**LENTOKELPOISUUS-
 TIEDOTUS**
AIRWORTHINESS DIRECTIVE

M 341/66

341. M-määräys No. 341/66: Lycoming helikopterimoottorit. Kaasuttajan pääkuristimen vaihto

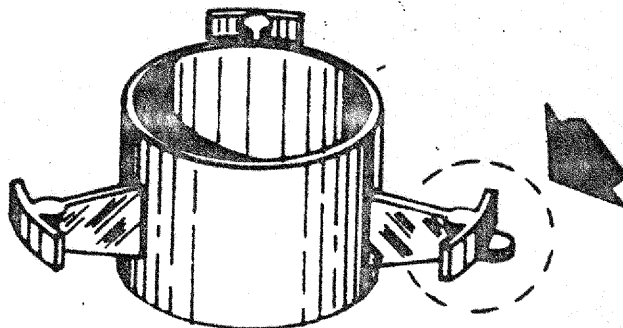
Toimenpiteet: Pääkuristimen irtoamisen estämiseksi on Marvel-Schebler Model MA-6AA kaasuttajien pääkuristin A46-A 194 vaihdettava uuteen pääkuristimeen A46-A225, jonka kiinnitystukiin on valettu lisäkorvakkeet suuremman kiinnityspinnan sekä luotettavuuden saavuttamiseksi.

Uusi kuristin A46-A225 on aikaisemmin asennettu vain seuraaviin kaasuttajiin:

A10-4218-1	A10-4744
A10-4401-1	A10-4783
A10-4438-1	A10-4809
A10-4674	A10-4865
